PROGETTO DI IMPIANTO IDROELETTRICO “CIAVANETTE” IN COMUNE DI BALME

PROGETTO DEFINITIVO

REVISIONI E INTEGRAZIONI A SEGUITO DELLA CONFERENZA DEI SERVIZI DEL 13.03.2025

Fascicolo delle revisioni e integrazioni

Figura 2 – Sezione dell'opera di presa: si noti la modesta variazione del profilo di fondo rispetto allo stato ante operam.

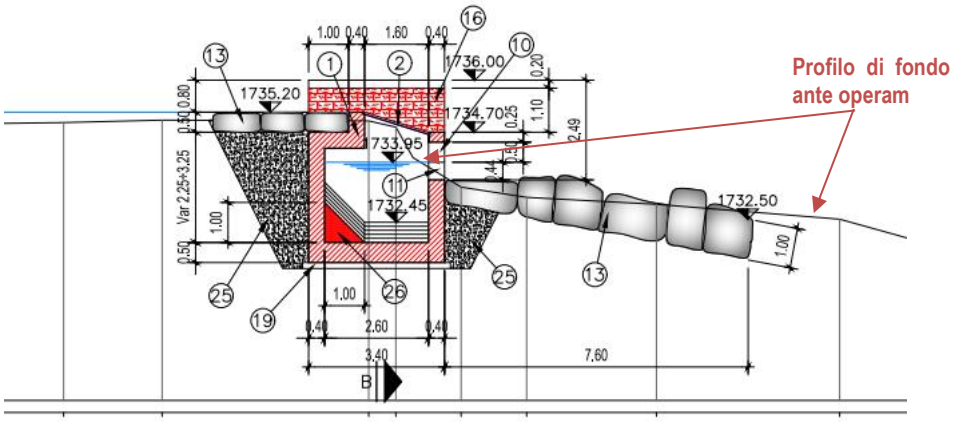
Come anche evidenziato in CdS, le valutazioni morfologiche legate all'idoneità del tratto nei confronti dell'ittiofauna risultano di modesto interesse; tale giudizio è del tutto idoneo in ragione della quota, delle caratteristiche idrologiche e della morfologia del corso d'acqua in esame.

Più in generale, nel caso in esame la componente morfologica di evoluzione dell'alveo è complessivamente da ritenersi poco significativa. Questo sia in termini di variazione delle caratteristiche (tiranti, velocità) di deflusso della corrente a seguito della realizzazione dell'impianto, sia di influenza dell'opera di presa in progetto sull'alveo e sul trasporto solido.

La presa prevista, infatti, del tipo a "trappola" o "tirolese", sarà realizzata sfruttando un salto di fondo naturale esistente, senza dunque significative alterazioni del profilo di fondo attuale (cfr. immagine sottostante) né generazione di significativi rigurgiti verso monte. Inoltre, la tipologia realizzativa è stata appositamente selezionata per poter evitare fenomeni di deposito di materiale solido sulla griglia di presa ed agevolare la restituzione all'alveo del materiale solido trattenuto dai dispositivi di sghiaiamento attraverso l'apposita paratoia.

L’opera di presa non genererà dunque alcuna variazione significativa nel regime del trasporto solido del corso d’acqua. Inoltre, come evidente in Figura 2, non sono previsti significativi interventi di stabilizzazione del fondo alveo, con unicamente una presenza di massi a protezione del piede della presa dall’erosione di estensione limitata a qualche metro lineare verso valle.

Figura 7 – Riprese ortofotografiche dell'area della futura centrale.

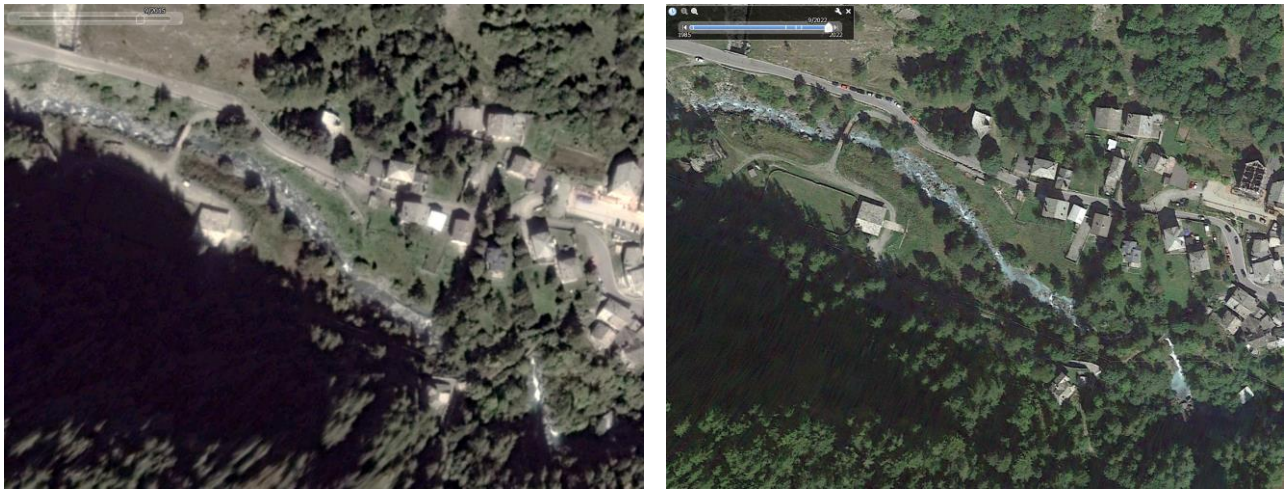
- *Aggiornare la caratterizzazione dei livelli di rumore ante-operam all'anno corrente;*
- *Verificare potenziali variazioni del livello di rumore residuo in relazione alla portata d'acqua del torrente medesimo in differenti periodi dell'anno, ad esempio in primavera o autunno, al fine di evitare sovrastime di LR in tali frangenti;*

- *Controllare che, rispetto all'anno 2015, non siano intervenute eventuali variazioni (es. ristrutturazioni edilizie; cambi di destinazione d'uso; ecc.) e che non vi siano ulteriori edifici residenziali potenzialmente esposti al rumore dell'impianto idroelettrico, in aggiunta a quelli già individuati;*

Per quel che riguarda il clima acustico attuale dell'area, esso è influenzato dal rumore fluttuante del torrente Stura e dal transito dei veicoli sulla strada SP1.
Per quanto attiene al rumore di fondo generato dallo scorrere delle acque del torrente Stura, componente senz'altro rilevante e predominante nel contesto in esame, la stima del rumore generato si mantiene elevata per tutto l'anno.
Certamente nel periodo estivo si ha un valore più elevato ma dovuto essenzialmente anche all'apporto dei veicoli lungo la strada che durante l'estate è più trafficata.
La conformazione del torrente invece, ricco di pietre, salti e curve nel tratto indagato, fa sì che anche ad un quantitativo idrico pur differente in relazione alla stagione, non corrisponda una variazione rilevante, in diminuzione, della stima del rumore generato.

In merito alla presenza dei ricettori, si conferma la presenza e la sostanziale stabilità della situazione già esposta e considerata come base per le valutazioni.
Non si registra, infatti, alcuna variazione nei termini edilizi e non sono presenti nuovi ricettori da includere nelle considerazioni di tipo acustico.
Questo è emerso sia da un primo confronto tramite il supporto ortofotografico degli ultimi anni, come riportato nelle immagini seguenti riferite all'anno 2015 (a sinistra) e 2022 (a destra), sia ovviamente da sopralluoghi recenti (2025) che hanno accertato quanto emerso inizialmente dall'esame delle ortofoto.
